Pedido de Elementos Complementares –
Licenciamento da Ampliação (4ª Célula) do
Aterro Sanitário de Urjais e Alteração da
Unidade de Tratamento Mecânico e
Biológico (UTMB)

Resíduos do Nordeste, EIM S.A.

29/09/2023

R: Balanço de Massas do PANT 2022.

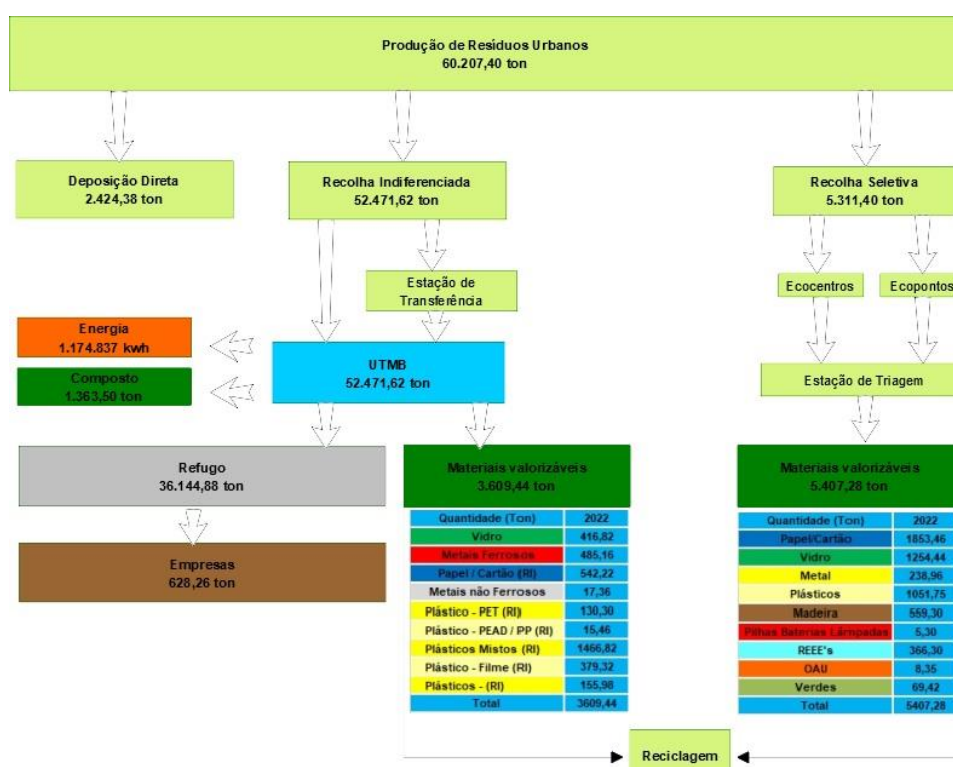
5. DESCRIÇÃO DETALHADA DA INSTALAÇÃO, DA NATUREZA E DA EXTENSÃO DAS ATIVIDADES A DESENVOLVER NO ESTABELECIMENTO, COM INDICAÇÃO DOS BALANÇOS DE ENTRADAS/CONSUMOS E SAÍDAS/EMISSIONES (EM TONELADAS), E DAS OPERAÇÕES DE GESTÃO DE RESÍDUOS REALIZADAS, COM APRESENTAÇÃO DE FLUXOGRAMA QUE INCLUSA ESSES BALANÇOS.
